Aviso de retirada de producto

Figura 1. Cierre en contacto con el disco de freno

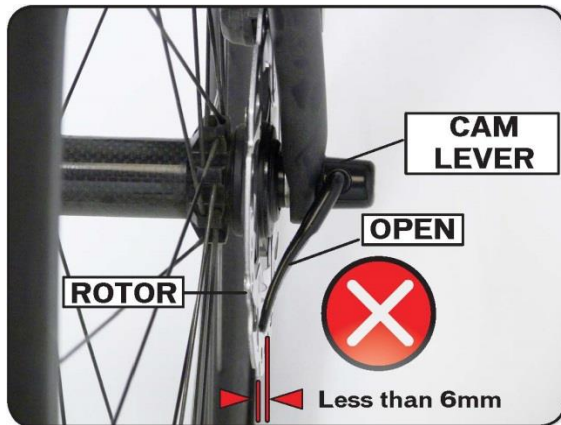
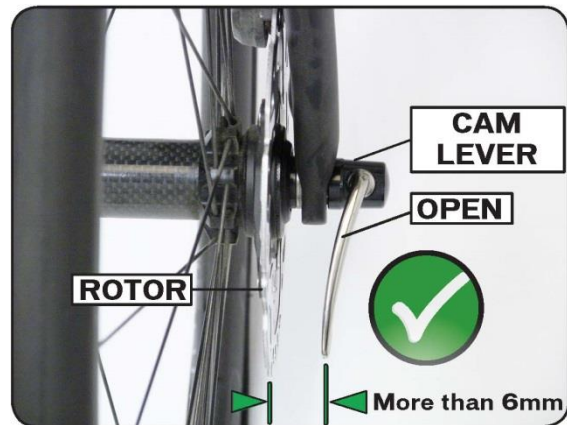
Algunas bicicletas **GT** han sido vendidas equipadas con frenos de disco y cierre rápido delantero que puede llegar a entrar en contacto con el disco de freno cuando no está debidamente ajustado o cuando se usa la bici con el cierre abierto. A modo de ejemplo, en la figura 1 se muestra un cierre rápido que estando abierto puede entrar en contacto con el disco de freno. En la figura 2, se observa el caso de un cierre rápido que, estando abierto al máximo, no llega a tocar el disco de freno. Cuando un cierre rápido como el de la figura 1 no se ajusta correctamente o se deja abierto en una bicicleta que también está equipada con discos de freno, la leva del cierre puede engancharse con el disco de freno. En caso que esto ocurriera, la rueda delantera podría desmontarse de la bicicleta o cesar de rotar repentinamente causando una pérdida de control de la bicicleta con el consecuente riesgo grave de lesiones o la muerte.

MODELOS AFECTADOS: Cualquier bicicleta **GT** equipada con discos de freno y cierre rápido en el eje delantero que pueda llegar a engancharse con el disco de freno está sujeta a esta retirada de producto. Las bicicletas con cierres rápidos en la rueda delantera que, en su máxima obertura, el extremo de la leva del mismo disten un mínimo de 6mm respecto al disco son considerados modelos no afectados por la presente retirada de producto. En caso que se pueda pasar un lápiz del número 2 entre el extremo de la leva del cierre rápido abierto en su máximo ángulo y el disco de freno, se tratará de un modelo no afectado. Para ver un video demostrativo sobre cómo comprobar lo mencionado anteriormente, por favor visite: www.quickreleaserecall.com.

QUÉ VA A HACER GT EN LOS CASOS AFECTADOS POR LA PRESENTE RETIRADA DE PRODUCTO: En caso que Vd. sea propietario de una bicicleta afectada por la presente retirada de producto, **GT** le proporcionará —a través de la red de dealers **GT**— un cierre rápido delantero nuevo y su instalación. Por favor, acuda a su tienda **GT**.
